Onderwerp: Verzoek om aanvullende informatie Vuurwerkland Steenberg

Referte: Uw brief zaaknummer 2023-028371

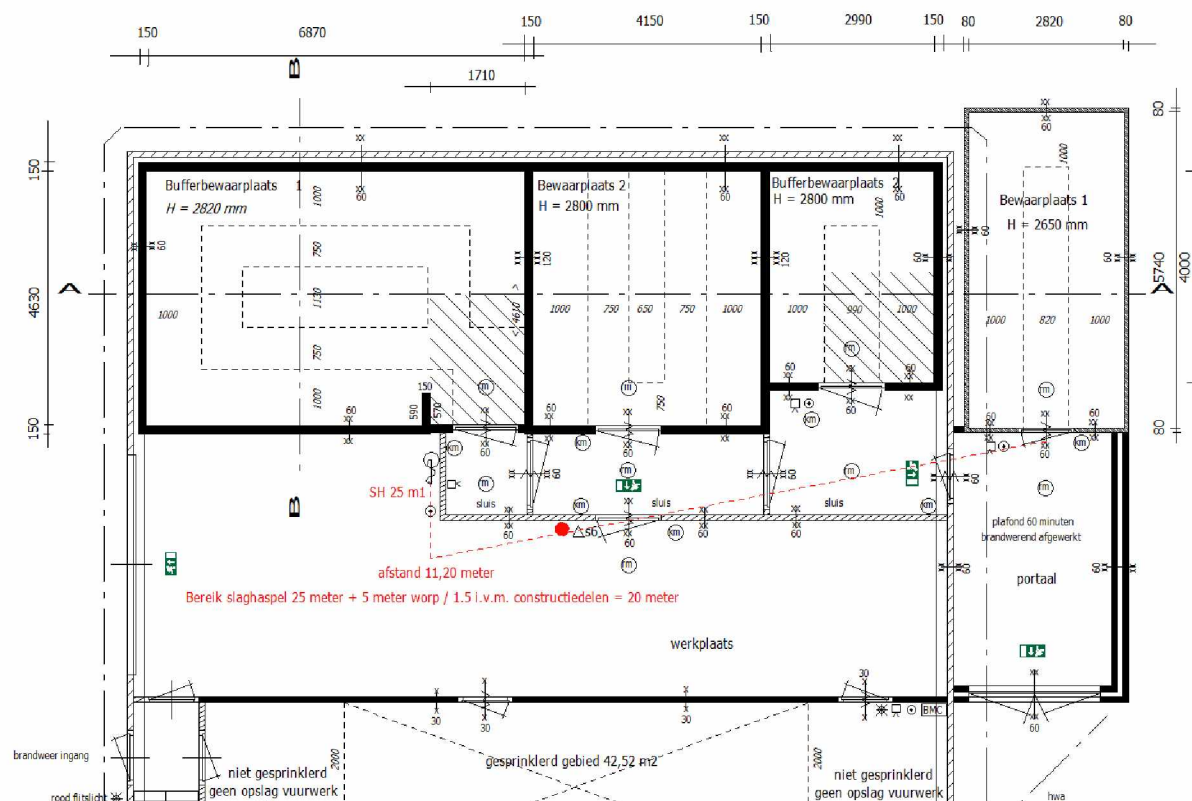
In overleg met de eigenaar is vastgesteld dat de brandwerendheid van de sluis en de zich daarin bevindende deuren 60 minuten bedraagt, dit in tegenstelling van de op tekening aangegeven 30 minuten.

De tekening is aangepast op de gerealiseerde brandwerendheid. De aangepaste tekening is aan het OLO dossier toegevoegd.
